AUDIÊNCIA PÚBLICA

ANÁLISE DAS PROPOSTAS DE
EMENDAS DO PODER EXECUTIVO
Área de Planejamento 2

- 1. Destaques das ações estruturantes propostas para a AP 2 no Anexo IB.**
- 2. Comparação entre o potencial construtivo proposto no PLC original e nas propostas de emenda**
- 3. Comparação entre o zoneamento e os gabaritos propostos no PLC original e nas propostas de emenda**
- 4. Análise dos conteúdos propostos especificamente sobre a AP2 e sobre alguns bairros no Título V.**
- 5. Simulações da aplicação da legislação vigente, pelo PLC 44/2021 e pela proposta de emenda.**

POTENCIAL CONSTRUTIVO (Principais mudanças)

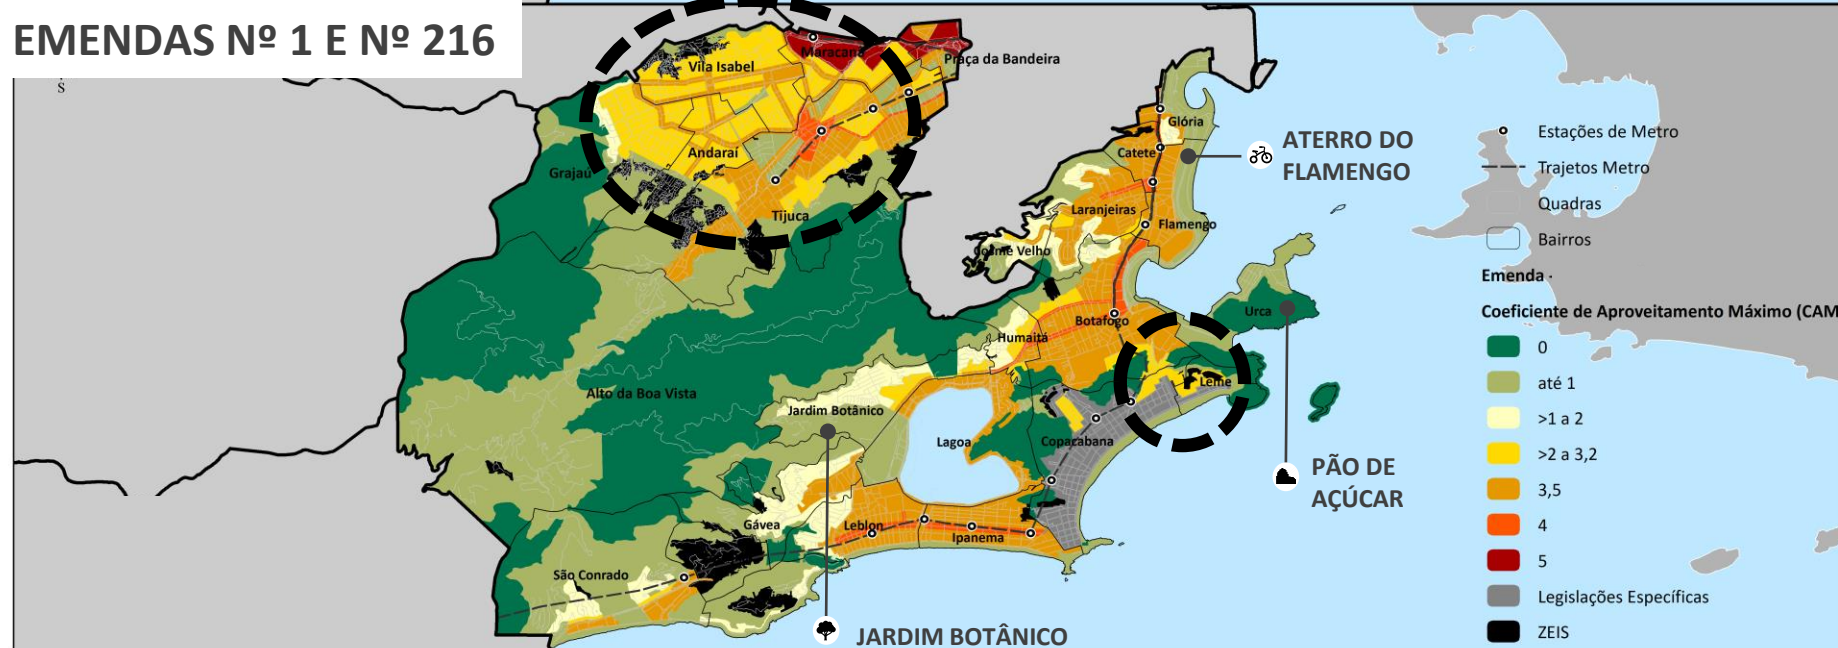
Redução dos coeficientes na Região de Vila Isabel, Andaraí e parte da Tijuca

Manutenção de grande parte dos potenciais na AP 2.1 (Zona Sul). Em trecho entre Botafogo, Leme e Copacabana o CAM passa de 1,5 para 2,5.

POTENCIAL CONSTRUTIVO (Outros destaques)

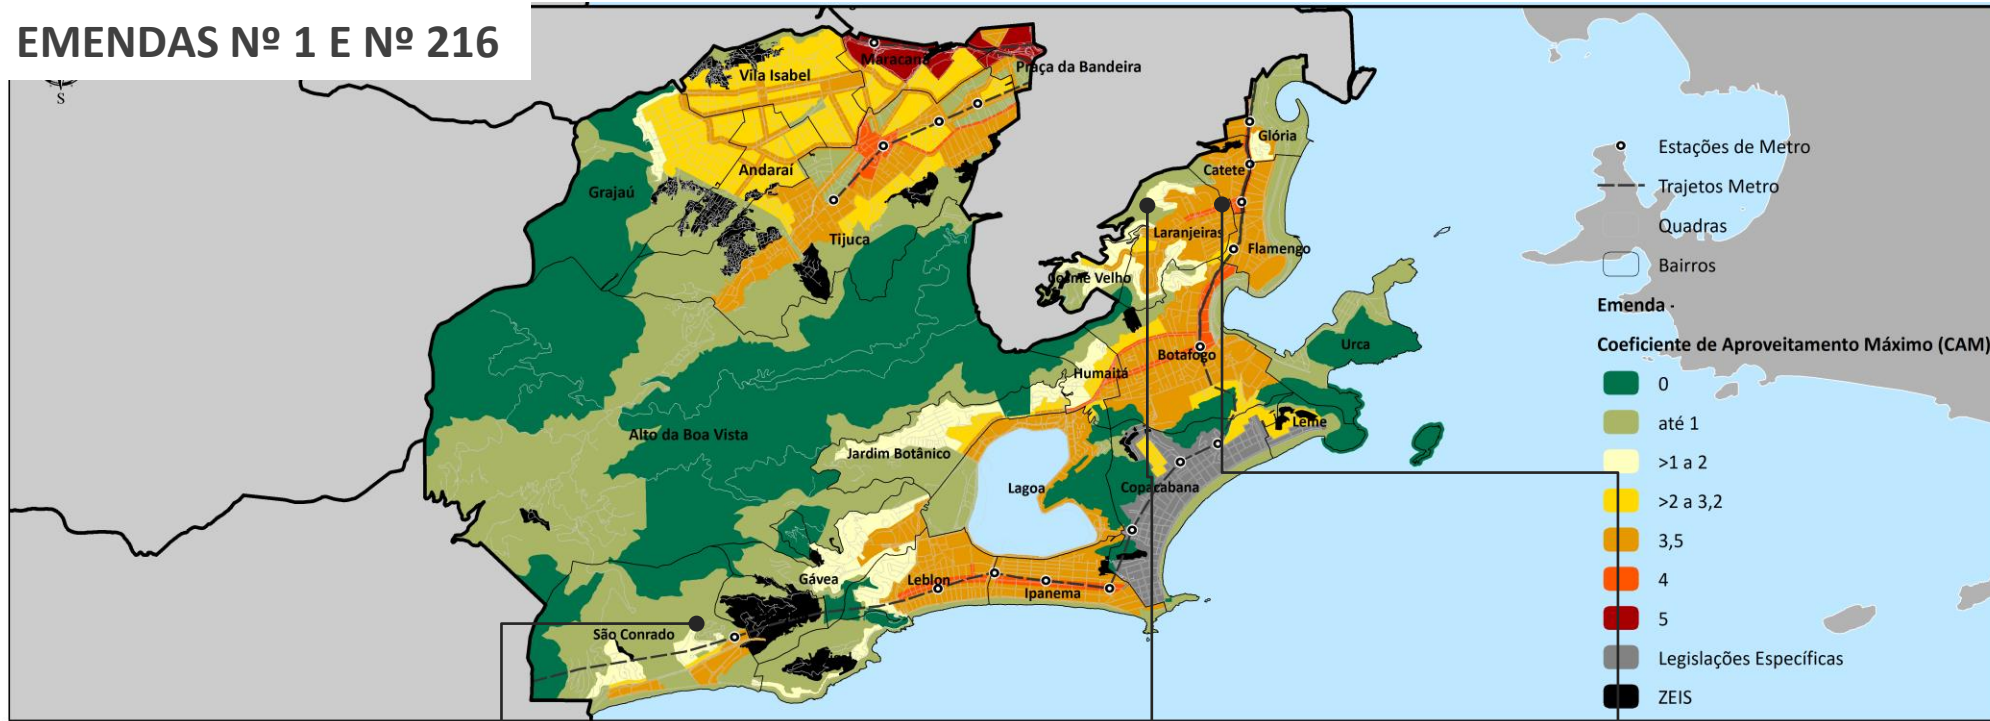
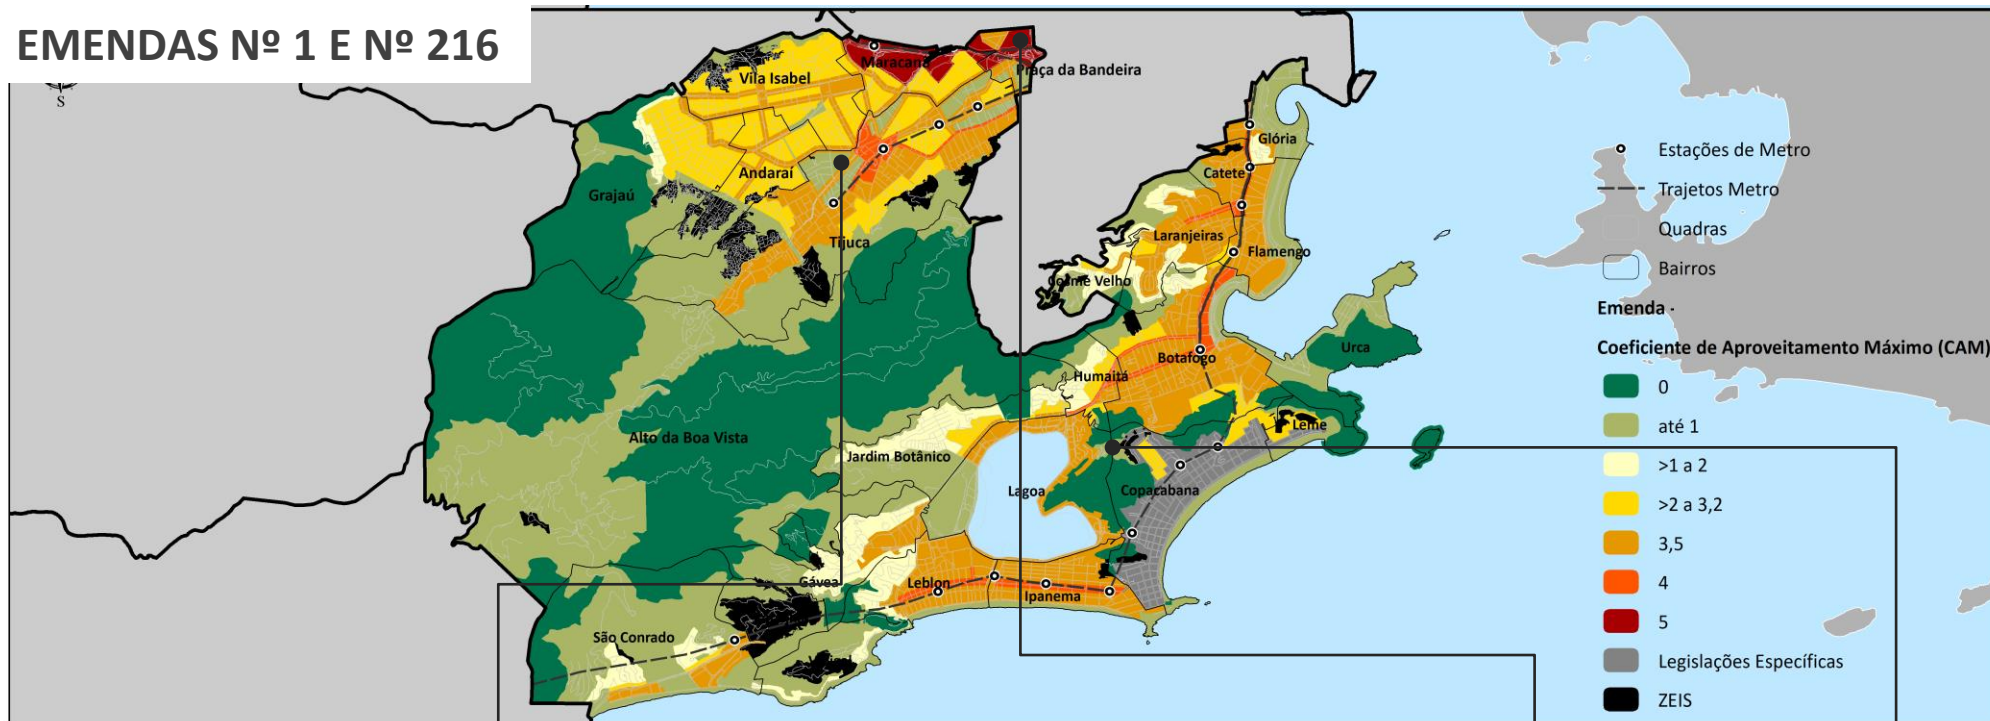
No Vidigal e São Conrado há uma redução do CAM de 2,5 para 1,0 em alguns trechos e um acréscimo de 2,5 para 3,5 no início do bairro*

*(Para o último trecho, no mapa das emendas na plataforma Siurb, há indicação de CAM igual a 1,0. Porém, considerou-se aqui o valor dado pela tabela da emenda 216).

Na encosta entre Laranjeiras e Santa Teresa cresce a ZCA2 reduzindo o CAM

A ZRM1 E, em trechos de Laranjeiras, Cosme Velho, Flamengo, Botafogo e Lagoa o CAM passa de 1,5 para 2,1*

*(No mapa das emendas na plataforma Siurb, há indicação de CAM igual a 1,5. Porém, considerou-se aqui o valor dado pela tabela da emenda 216).

POTENCIAL CONSTRUTIVO (Outros destaques)

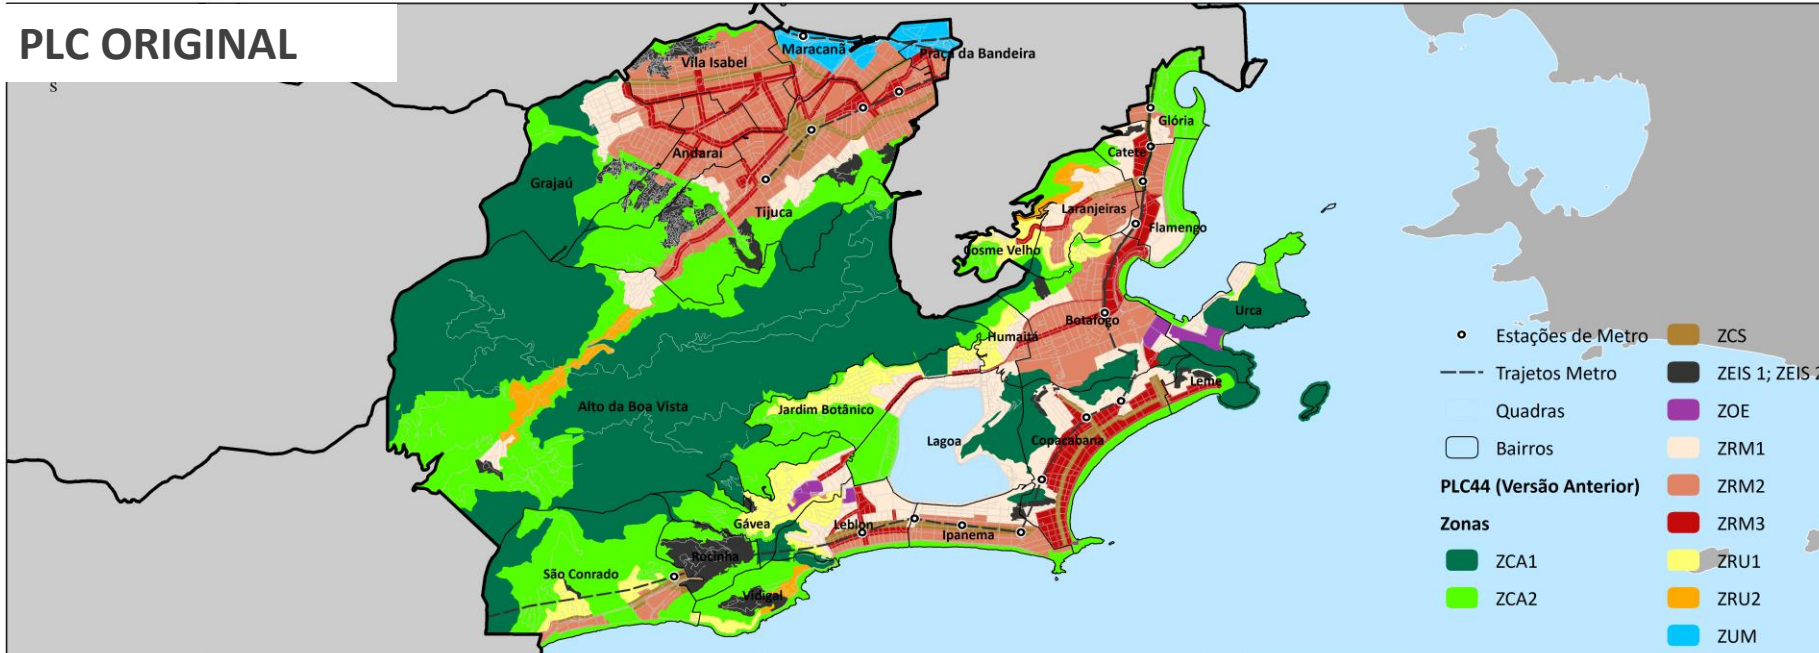
No polígono entre R. Barão de Mesquita, Av. Maracanã e R. Uruguai diminuiu CAM de 3,0 para 1,0*

*(No mapa das emendas na plataforma Siurb, há indicação de CAM igual a 3,5. Porém, considerou-se aqui o valor dado pela tabela da emenda 216).

Na AP 2.2., o CAM máximo (região Maracanã/ Praça da Bandeira) passa de 7 para 5

Na ZRM1D entre Santa Clara e ZEIS, o CAM é 2,5. *(No mapa das emendas na plataforma Siurb, remete ao CAM da LC 229. Porém, considerou-se aqui o valor dado pela tabela da emenda 216).

ZONEAMENTO e GABARITO (Principais mudanças)

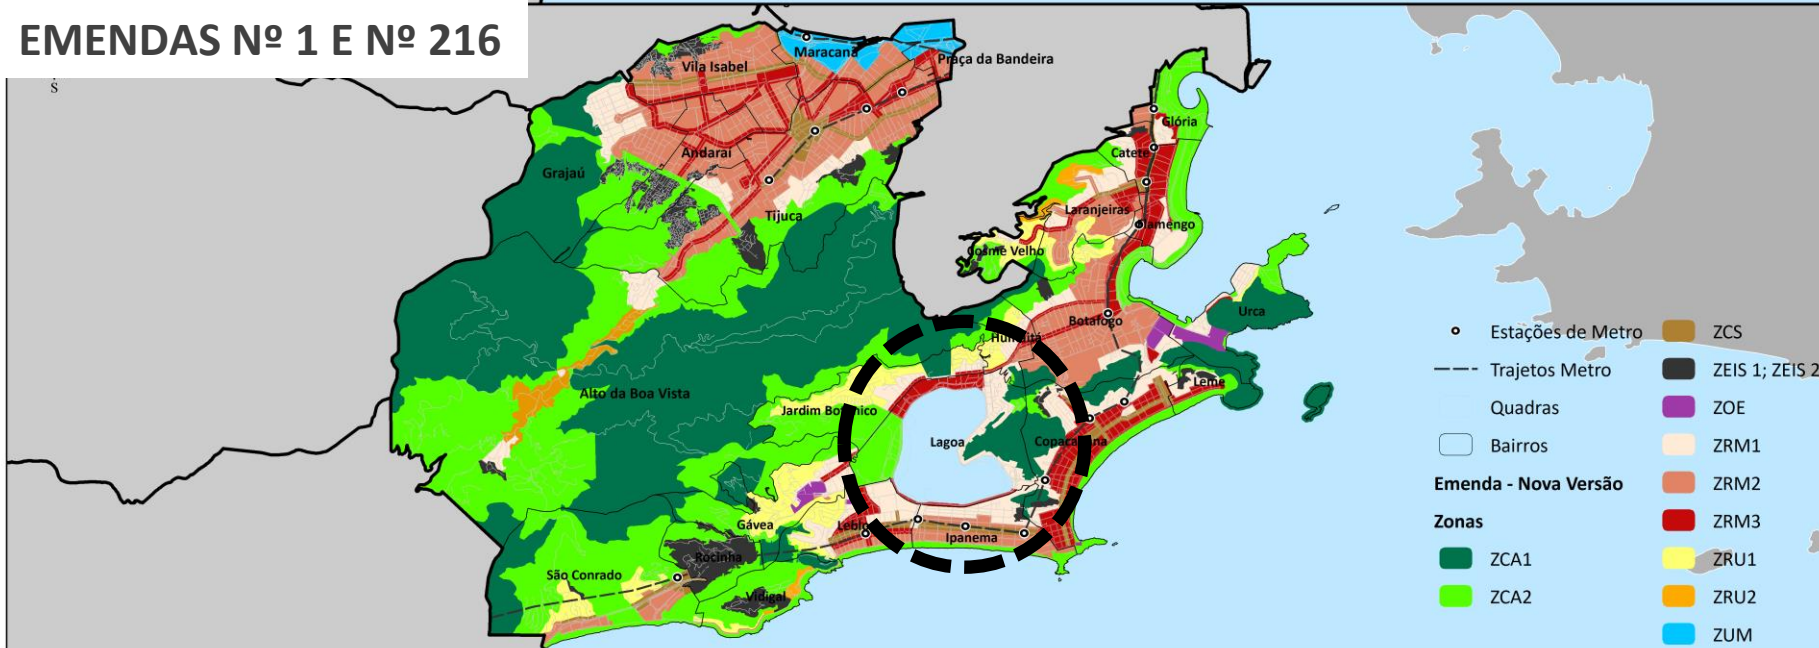
De um modo geral há um aumento de gabarito e intensidade do uso comercial na AP 2.1 (Zona Sul) em relação ao PLC 44/2021.

Já para a AP 2.2. há redução de gabarito e do número de subzonas, sem intensificação do uso não residencial.

ZONEAMENTO e GABARITO (Outros destaques)

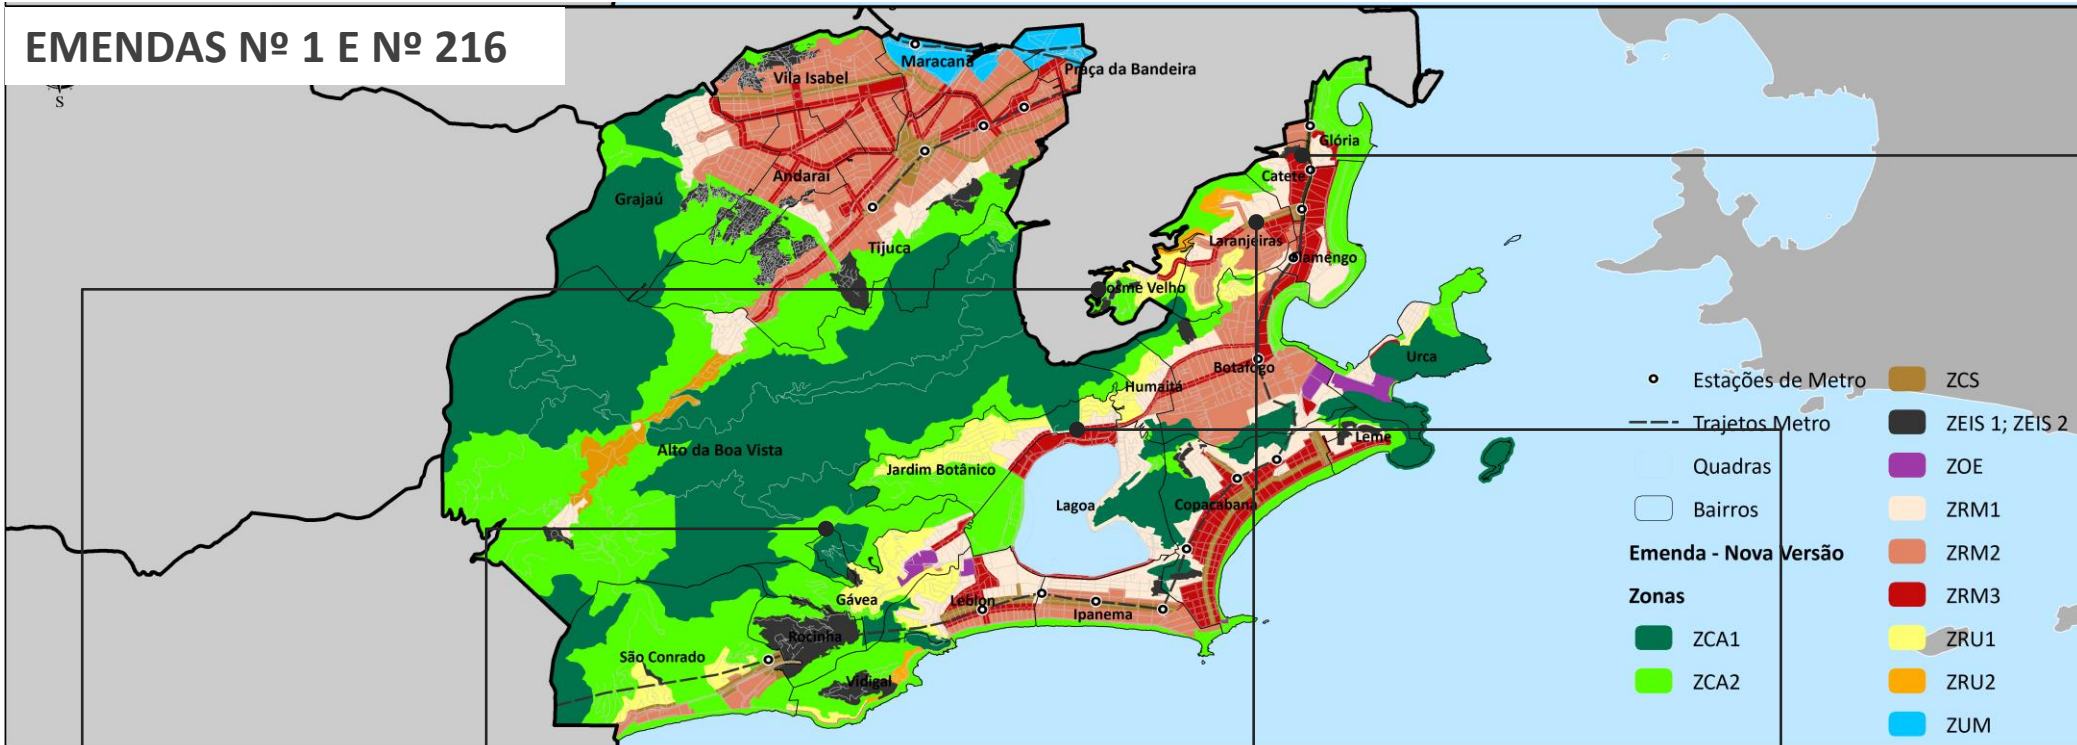
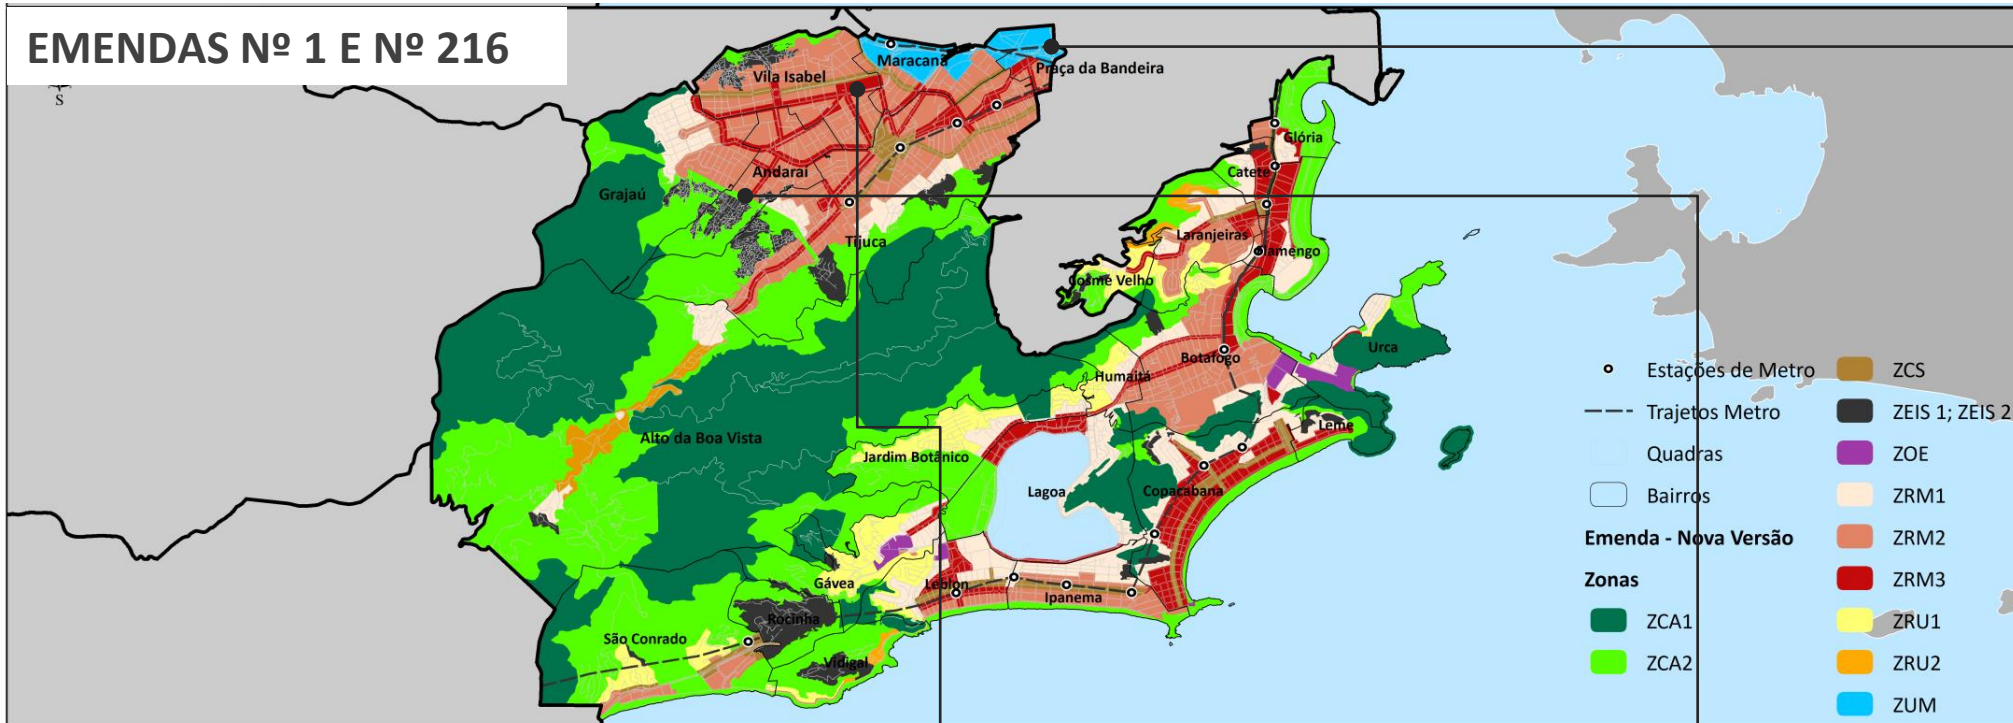
Em trecho Catete/Glória o gabarito remete à “legislação específica” sem mencionar qual.

Criadas 3 ZEIS no Cosme Velho

Trecho no alto da Gávea passa de ZCA1 para ZCA 2, tornando possível a ocupação

Em trecho da R. das Laranjeiras o gabarito passa de 6 pav/24 m para 18 pav/55m afastado das divisas (O que corresponde à legislação atual)

Intensificação dos usos, passando de ZRM1 para ZRM3 em trechos do entorno da Lagoa. Quanto ao gabarito remete à “legislação específica” sem mencionar qual.

Exemplo de terreno em Laranjeiras

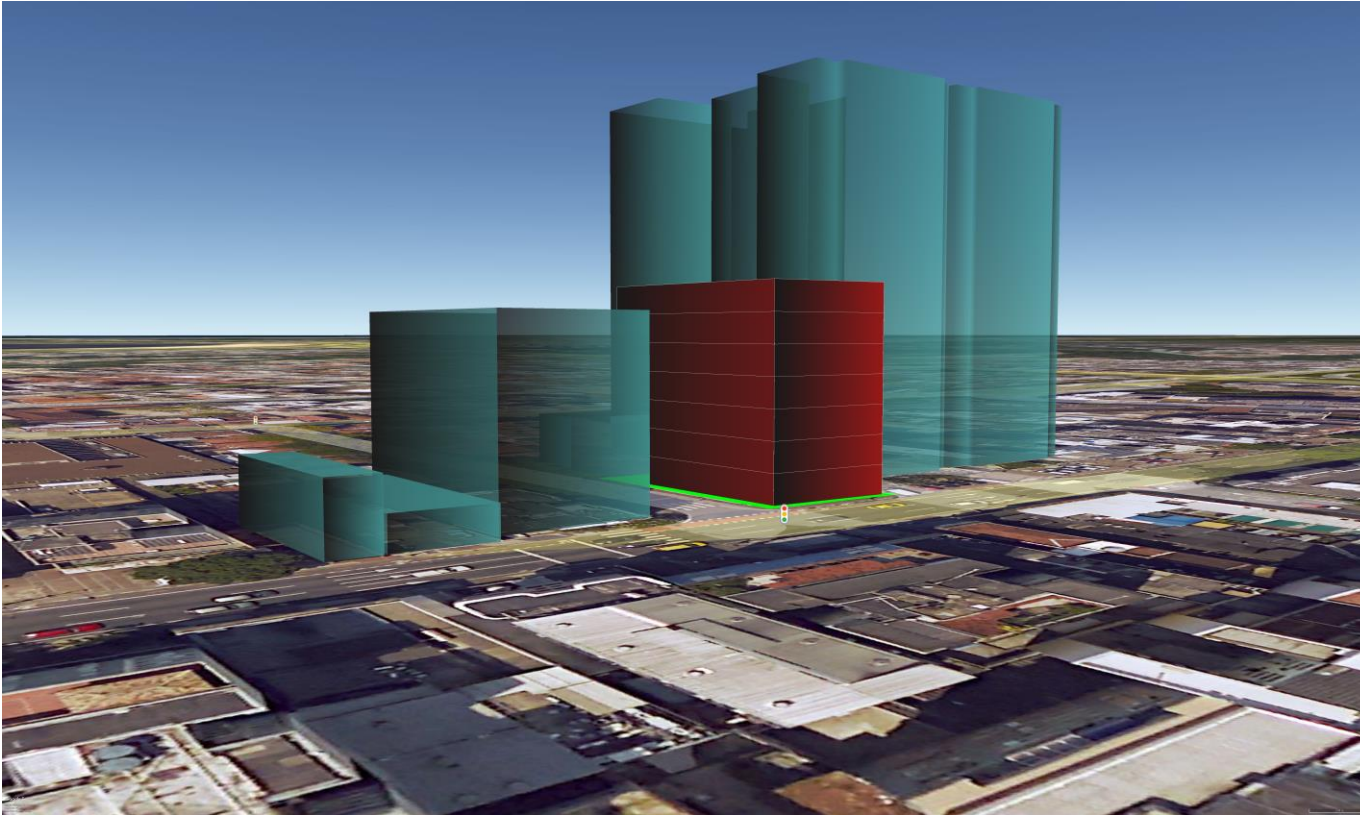
As dimensões do terreno e a limitação da ATE não permitem realizar um gabarito próximo ao permitido para as edificações afastadas das divisas.
